15 DÉCEMBRE 2022

BUREAU DE LA CLE DU SAGE ESTUAIRE DE LA LOIRE

3.1. Demande d'autorisation environnementale : renouvellement et extension de la carrière « Le Padé » - Campbon

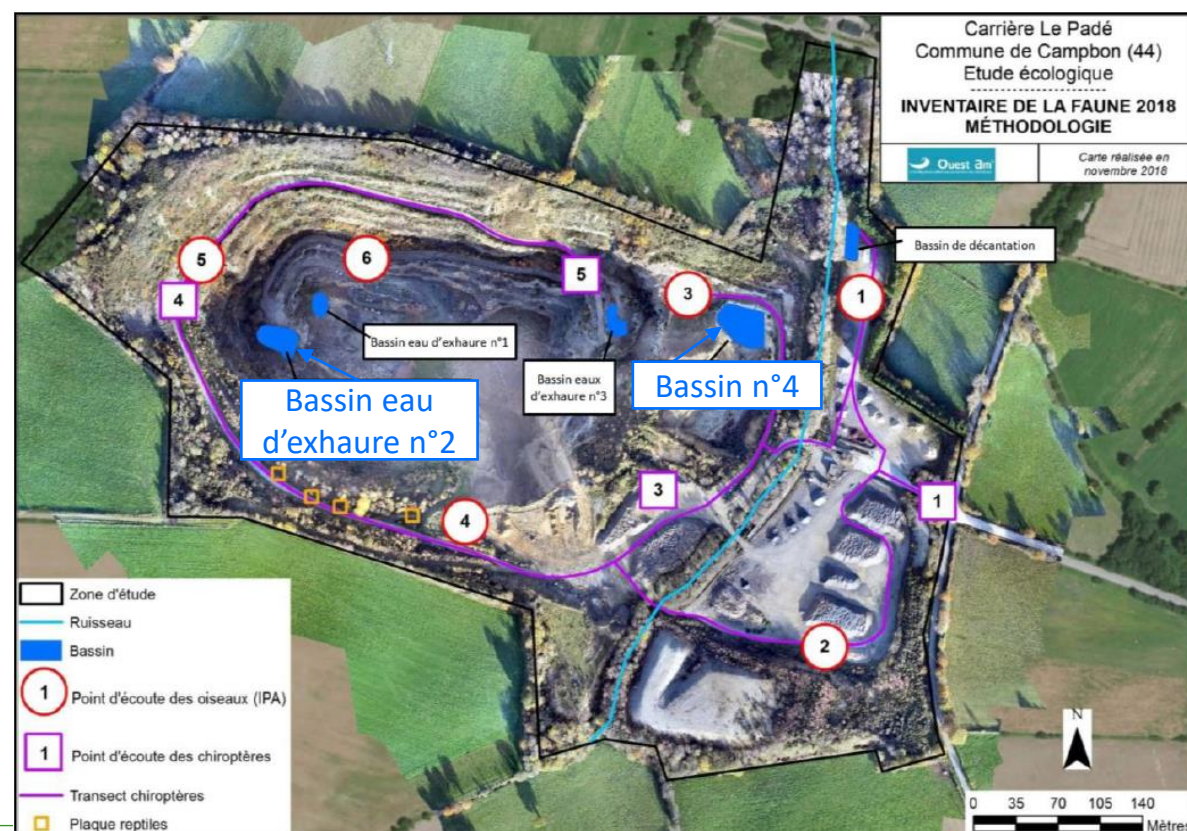
20 348 m² de zones humides inventoriées

Les bassins n°2 et n°4 (882 m²) disparaîtront avec la poursuite de l'exploitation du site.

→ Mesures compensatoires

Création de mares de 2 x 882 m² (200%)

Figure 17 : localisation de la mare compensatoire du bassin n°4

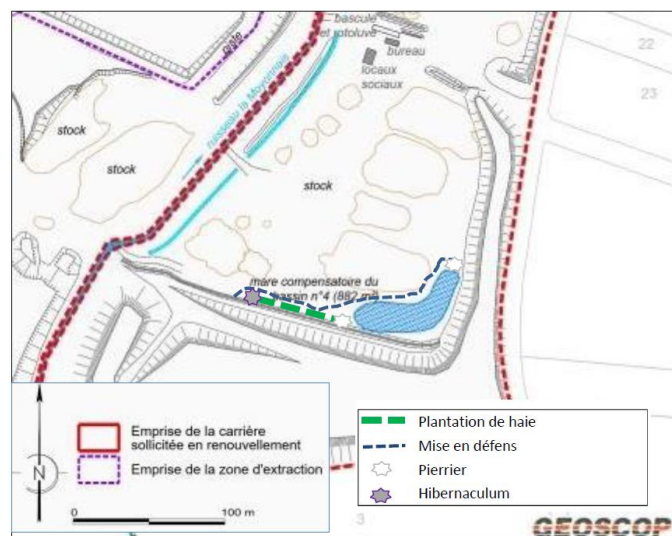
Réalisation d'un suivi durant le chantier de création de mares et de l'efficacité des mesures compensatoires par un écologue

Figure 80 : Carte des périmètres de protection des captages de la nappe de Campbon
(Annexe n°2 de l'arrêté du 08/08/2000)

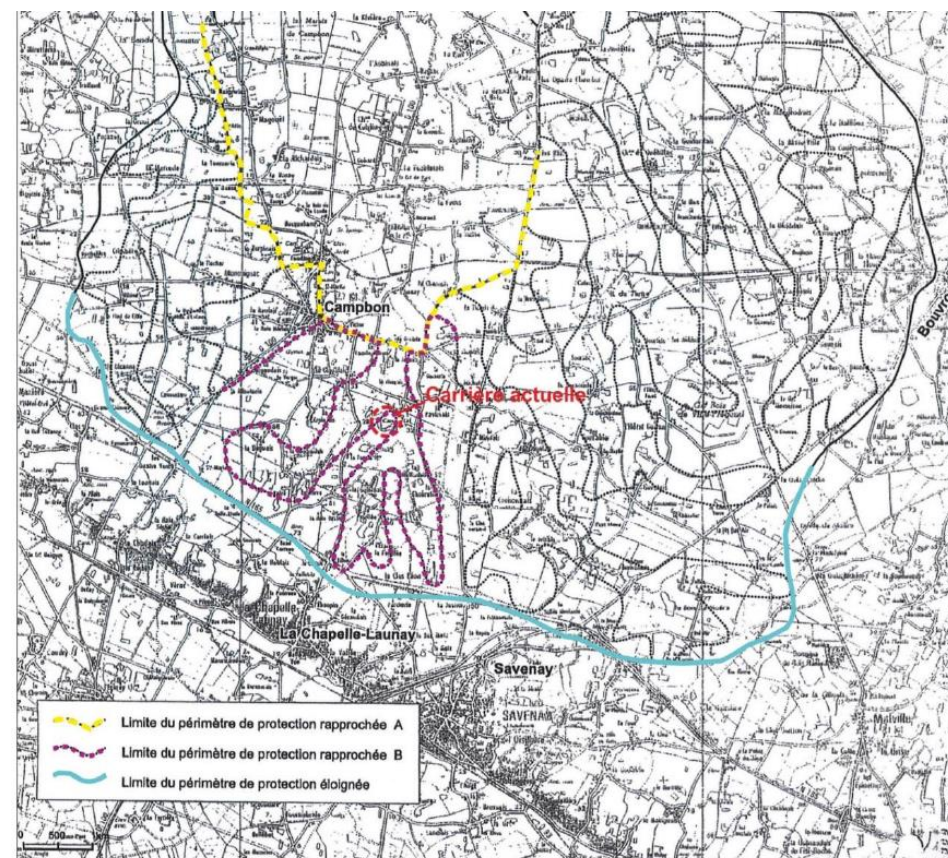
- Carrière située à l'extérieur des limites du bassin sédimentaire de Campbon
- Englobée dans le périmètre de protection rapprochée B

« Le gisement et l'aquifère éventuel qu'il constitue n'ont pas de relation directe avec le bassin éocène de Campbon-Drefféac [...] Cette nappe est essentiellement alimentée par le milieu hydrographique superficiel. [...] la nature captive de la zone aquifère implique une réalimentation prépondérante à partir des zones d'affleurement latérale de surface »

→ Respect des prescriptions du PPC

→ Etude de réévaluation des mesures de remise en état prévue 5 ans avant la fin de la période d'exploitation comme demandé dans l'article 13
